桃園市政府水務局會議紀錄

一、會議案由：「水汴頭排水幹線綠廊環境改善工程」(修正一版)及「街口溪生態水岸步道計畫(大溪國中至中華路 121 巷護岸及步道改善工程)」(修正一版)細部設計書圖工作小組審查會議

二、會議時間：109 年 6 月 2 日 (星期二) 上午 9 時 30 分

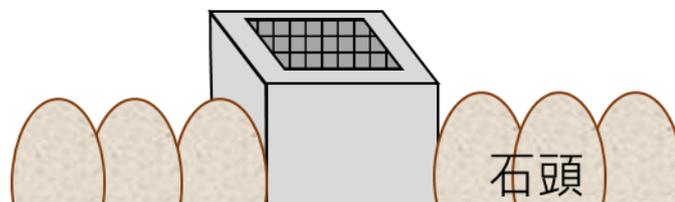
14. 春日路節點廣場勿刻意種植樹木。
